NxConnect Update service release dec. 2022

In dit document zijn de wijzigingen weergegeven die met deze service release hebben plaatsgevonden.

NxConnect – Nieuw zonetype/zone-optie

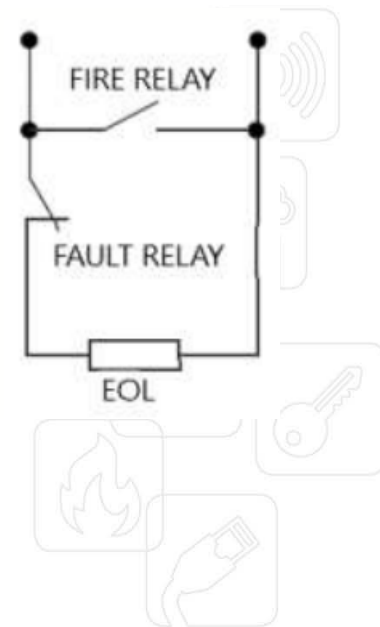
- Zonetype 19 : Brand alleen rapporteren
Zone optie 21: Brand alleen rapporteren
- Gebruik dit zonetype als er alleen een rapportering moet gebeuren naar de meldkamer van brandalarm/storing.
De sirene gaat niet af en het alarm is niet zichtbaar op het keypad
- Instellingen wordt ingesteld als deze centrale standaard gemaakt wordt. Dus bij een update van een bestaande installatie werken deze types niet. Het paneel dient dan opnieuw geprogrammeerd te worden.

NxConnect – Opties

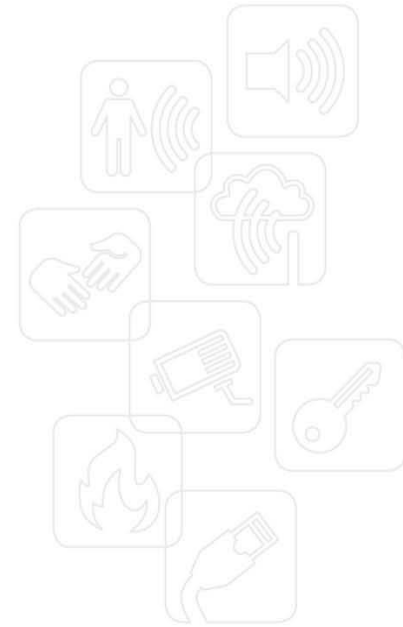
- Inschakelen Nacht mode toegevoegd bij scene actie.
- Vastleggen van Actie status in logboek
- NX-508N (v0.7): Deur opties toegevoegd
Inschakelen Nacht als actie toegevoegd

DLX900 – V5.17.x

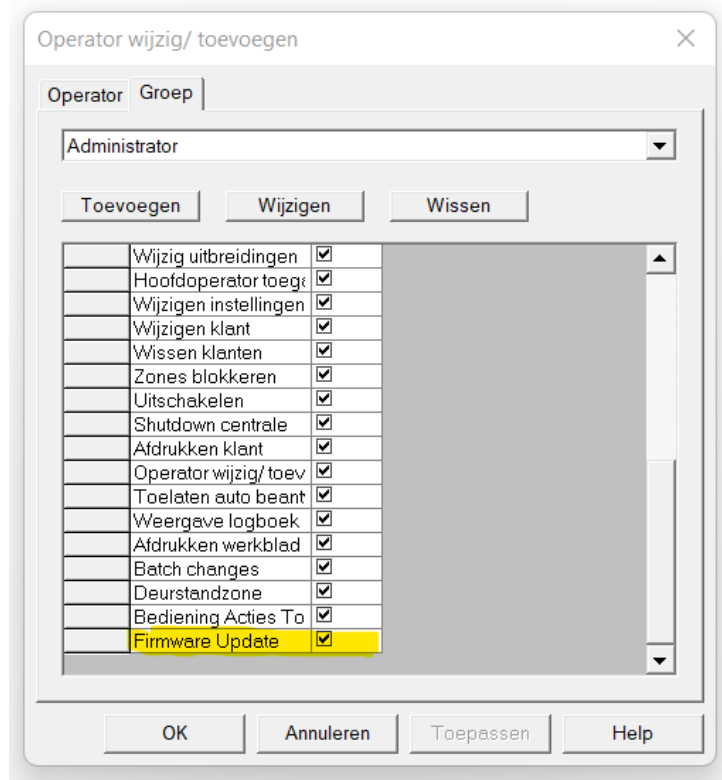
- Ondersteuning van laatste centrale en keypad firmware
- Print mogelijkheid programmering
- Update voor EN 50131-1+A3 : FW update alleen mogelijk door "Level 4 gebruiker". Bij upgrade wordt opnieuw login gevraagd.
